08-71-00 - Unità di progetto - Interventi commissariali contro il dissesto idrogeologico

“Opere di completamento delle sistemazioni idrogeologiche previste nel piano di interventi di mitigazione - Rio Bau Argili - Dalla Via Roma alla via Bariocce”

Art. 4 Valutazione preliminare

Relazione descrittiva

Figura 8 – percorso del Rio Bau Argili sottostante il parcheggio

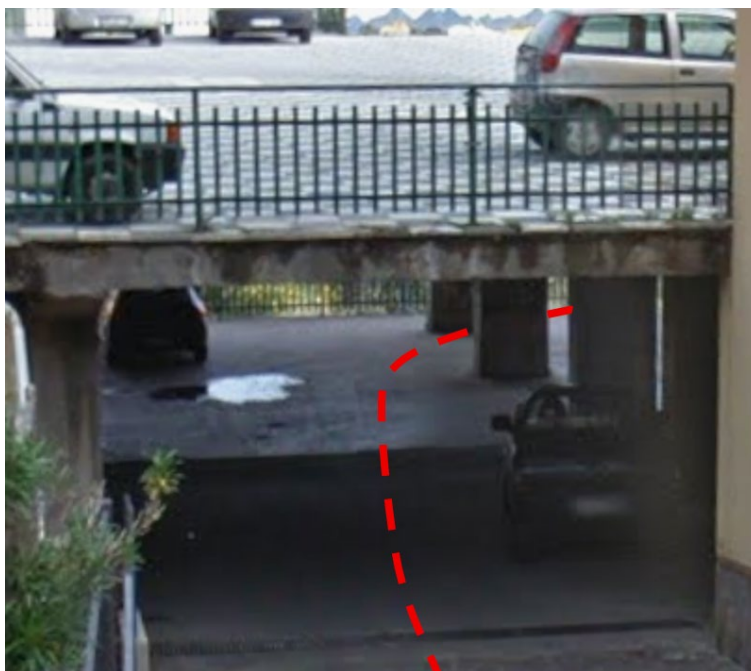
Allo stato attuale il canale scorre sotto il solaio del livello inferiore del parcheggio multipiano adiacente la Via Roma seguendo grosso modo il percorso riportato nella figura 7. Allo stato attuale non risulta propriamente “tombato, ma tra i muri laterali e il solaio vi è luce.

Il canale allo stato attuale è largo circa 2,5m e non risulta adeguatamente dimensionato per le portate di progetto.

Il progetto proposto con nota 17/10/2022 n°2089 prevede la demolizione del canale sottostante il parcheggio e la realizzazione del nuovo canale in cemento armato previo lo scavo nelle aree da esso interessate per abbassare le quote di scorrimento dell'alveo e il suo allargamento a una larghezza minima di 3m al fine di poter contenere le portate previste per $T_r=200$ anni con i franchi di norma.

4 A) *Tratto del Rio Bau Argili sottostante il parcheggio multipiano (punto 3 C)*

Al fine di evitare la possibilità di causare qualsiasi tipo di danno strutturale al parcheggio, a seguito di una campagna di verifiche strutturali condotte su di esso, si è optato per non procedere ad alcuno scavo finalizzato all'abbassamento della quota di scorrimento del fiume.

L'alveo del fiume continuerà ad insistere sulla sua attuale sede, come previsto originariamente dagli elaborati progettuali.

Considerato che l'alveo del fiume sottostante il parcheggio è costretto tra i suoi plinti, si è deciso di procedere alla demolizione parziale dei muri laterali (le indagini hanno dimostrato non essere in c.a.) oltre che del letto del fiume e alla realizzazione di una nuova sezione a U in c.a. con l'innalzamento dei muri laterali fino alle quote necessarie al contenimento degli eventi con tempi di ritorno di 200 anni nel rispetto di quanto previsto dalle N.T.A. del P.A.I..

- assenza di scavi sotto il parcheggio multipiano;
- demolizione di una parte del solaio del livello inferiore del parcheggio multipiano per consentire l'elevazione dei nuovi muri laterali fino alla quota necessaria per il contenimento delle portate di progetto con il rispetto dei franchi dettati dalla norma;
- realizzazione di un sistema di berlinesi in corrispondenza dei muri laterali, al fine di garantire la stabilità della struttura soprastante e funzionale per l'aumento di altezza dei muri laterali stessi;
- demolizione e ricostruzione del ponticello (Scatolare 2 nella figura 16) che consente l'accesso ai garages Comunali in modo da consentire il rispetto delle N.T.A. del PAI.

Figura 14 – Rio Bau Argili – ponte di Via Bariocce

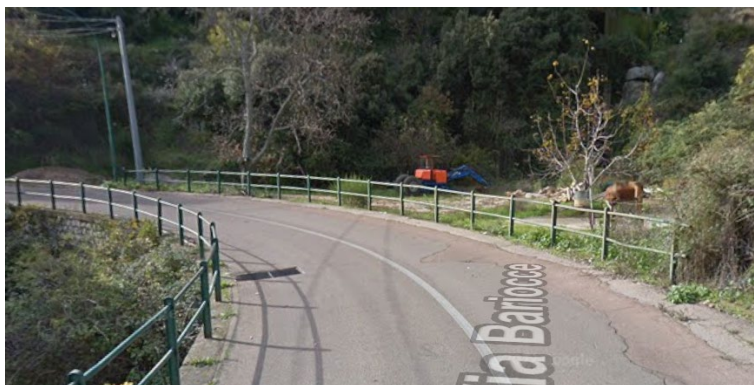
Il progetto proposto con nota 17/10/2022 n°2089, a causa della disponibilità finanziaria, non ha previsto alcun intervento sul ponte della Via Bariocce che, per le motivazioni riportate nel seguito del presente documento (punto 4 B), si è rivelato fortemente sottodimensionato rispetto alle portate previste dal progetto.

4 B) Ponte della Via Bariocce (punto 3 E)

Dalle indagini condotte il ponte lungo la Via Bariocce è risultato fortemente sottodimensionato rispetto a quanto previsto dalla norma per le portate di progetto.

Infatti, per gran parte dell'altezza la sua potenziale luce risulta ostruita da un muro in conci di granito, come si può osservare nella seguente immagine (Figura 17).

Si è pertanto deciso di prevedere il suo adeguamento idraulico da realizzarsi mediante la realizzazione di un nuovo ponte dopo avere proceduto alla demolizione di quello esistente (Figura 18).

Figura 16 – Rio Bau Argili – Planimetria interventi in progetto

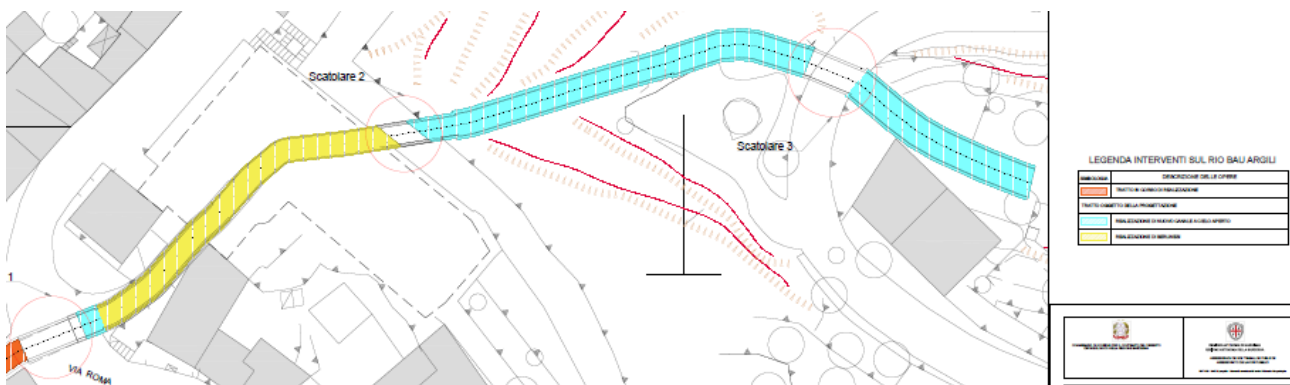
Le modifiche al progetto riguardano i soli tratti elencati nel capitolo precedente ai punti 3C) (sottostante il parcheggio multipiano) e 3E) (Ponte Via Bariocce).

- Differente tecnica di realizzazione del canale sottostante il parcheggio multipiano consistente in:
 - eliminazione degli scavi nell'area;
 - demolizione solo parziale del canale esistente;
 - demolizione di parte del solaio del livello inferiore del parcheggio multipiano;
 - realizzazione di un sistema di berlinesi necessario per garantire la stabilità della struttura soprastante e funzionale per l'elevazione dei muri laterali;
- demolizione e rifacimento, con adeguamento idraulico, del ponticello di accesso ai garages del Comune;
- Demolizione e ricostruzione, con adeguamento idraulico, del ponte nella Via Bariocce.
